**COMISIÓN ASESORA PERMANENTE PARA EL RÉGIMEN  
DE CONSTRUCCIONES SISMO RESISTENTES**  
(Creada por la Ley 400 de 1997)

**Acta N° 137**

Febrero 23 de 2017

Figura 1. Corte arquitectónico longitudinal donde se puede observar la altura típica.

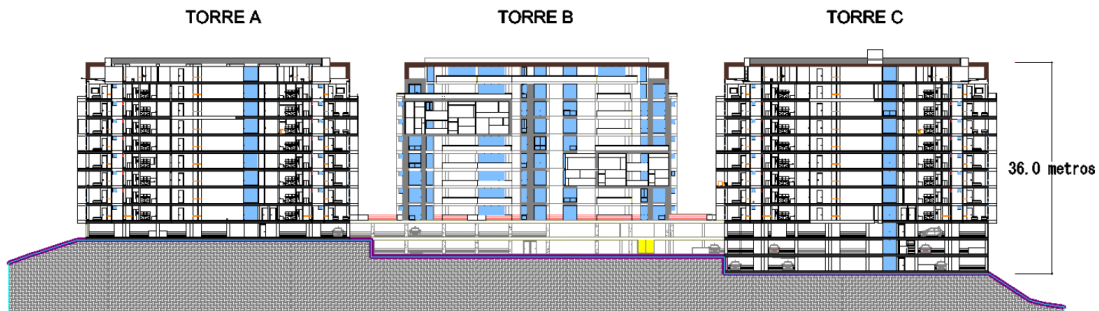
En el literal (c) de la sección A.11.1.3 se establece que se debe localizar un instrumento de campo abierto sobre el terreno alejado de las edificaciones, por lo menos una distancia igual a su altura. En las Figuras 1 y 2 del anexo se muestra la altura total de la edificación (en alzado) y la posible ubicación (en planta) del instrumento sísmico a campo abierto respectivamente.

En ese orden de ideas, atendiendo mi función de Curador Urbano y en aplicación a lo determinado en A.11.1.3.2 Al conjunto multifamiliar "Torres de Milán" ¿se le puede eximir de la colocación del instrumento sísmico a campo abierto, tal como lo exige el literal (d) de la sección A.11.2.1 del Reglamento NSR-10 de acuerdo con la información aportada anteriormente?

De acuerdo con la respuesta dada en el Acta # 135 numeral 7.g, la Comisión reitera la respuesta. No es necesaria la instalación del instrumento a campo abierto.

Figura 2. Implantación general del proyecto.

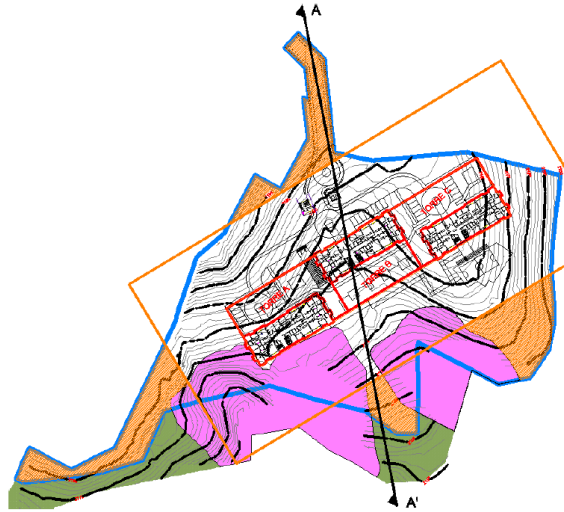
En la Figura 2 del anexo, se pueden observar:

Figura 3. Corte transversal A-A'.

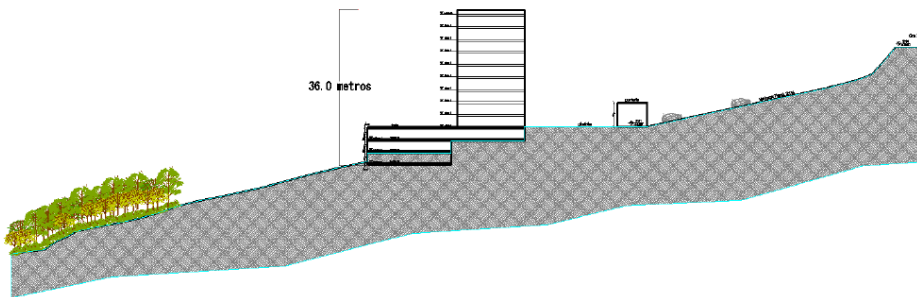
Además, en la Figura 3 del anexo se muestra el corte arquitectónico A-A', donde se puede observar la pendiente del terreno. Cabe anotar que los 2 instrumentos sísmicos requeridos de acuerdo con el literal (b) de la sección A.11.2.1 de la NSR-10, serán localizados en la "Torre B".
